B i j l a g e 5 :
O v e r l e g r e a c t i e s

Onderwerp : Voorontwerpbestemmingsplan Kootstertille

Onderwerp Advies externe veiligheid met betrekking tot het voorontwerpbestemmingsplan 'Kootstertille'

Datum	Doorkiesnummer
21 januari 2013	06 2484 9196
Ons kenmerk	Uw kenmerk
PJO-13-00236	
Onderwerp	
Reactie voorontwerpbestemmingsplan 'Kootstertille'

Bijlage 2: locatie gasleiding en gasontvangstation

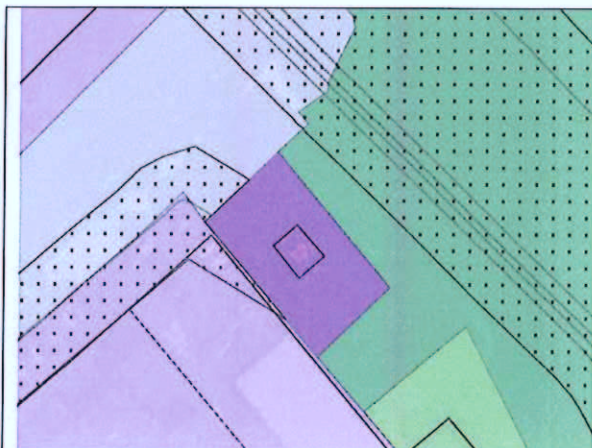
Gelet op de veiligheidsaspecten die gelden voor dit gasontvangstation (bijlage 2), verzoeken wij u om een veiligheidsafstand van 15 meter aan te houden ten opzichte van kwetsbare objecten. De 15 meter wordt gemeten vanaf de gevel van het gasontvangstation (GOS). De veiligheidscontour 'veiligheidszone – bedrijven' zien wij graag op de verbeelding opgenomen als een rechthoek met afgeronde hoeken (voorbeeld in figuur 2, bijlage 2). Daarnaast verzoeken wij om het gasontvangstation, inclusief bijbehorend hekwerk, op de verbeelding te voorzien van een bestemming 'Bedrijf - Gasontvangstation'.
